パンドウイトコーポレーション日本支社
〒108-0075 東京都港区港南 2-13-31 品川 NSS ビル
2024 年 8 月 8 日
PJ24-034

モジュージャック製品 パッケージ変更のお知らせ

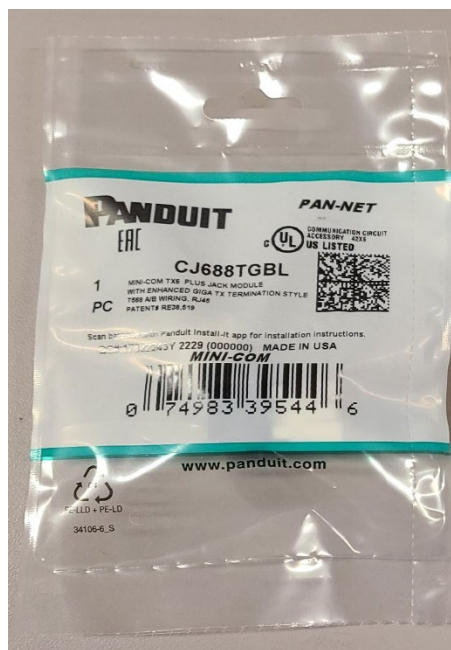
- モジュージャック製品の梱包（パッケージ）サイズを変更します。
 - ・ 袋全体の長さが 25mm 程度低く（小さく）なります。これにより、従来は袋の上部にあった商品吊り下げ用の穴がなくなります。
 - ※今回の変更により、パンドウイトでは使い捨てプラスチック削減に貢献します。
- 本変更に伴う製品部品番号の変更はありません。

《現行パッケージ》
高さ 165mm × 幅 102mm

《変更後パッケージ》
高さ 140mm × 幅 102mm
